改善箇所説明図

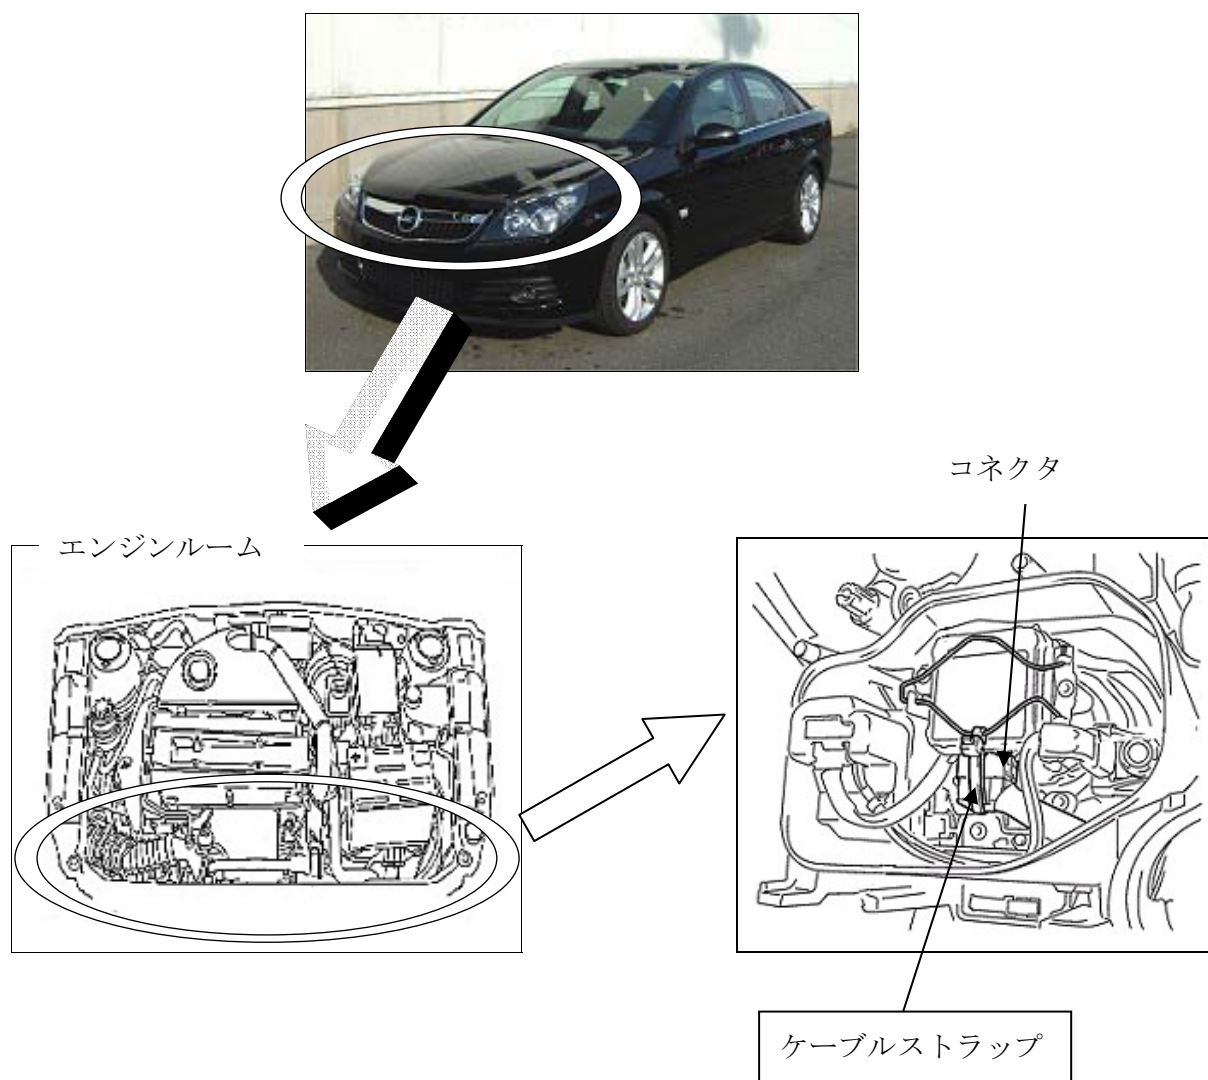
＜基準不適合発生箇所＞

前照灯の配線コネクタが確実に取付けられていないものがあるため、走行等の振動によりコネクタが外れ、前照灯が点灯しないおそれがある。

＜改善内容＞

全車両、当該コネクタを適切に取付け、外れ防止のためのケーブルストラップを取付ける。

識別方法：左前照灯メンテナンスカバー上部に黄色ペイントを塗布

☐ 内は、追加部分を示す。
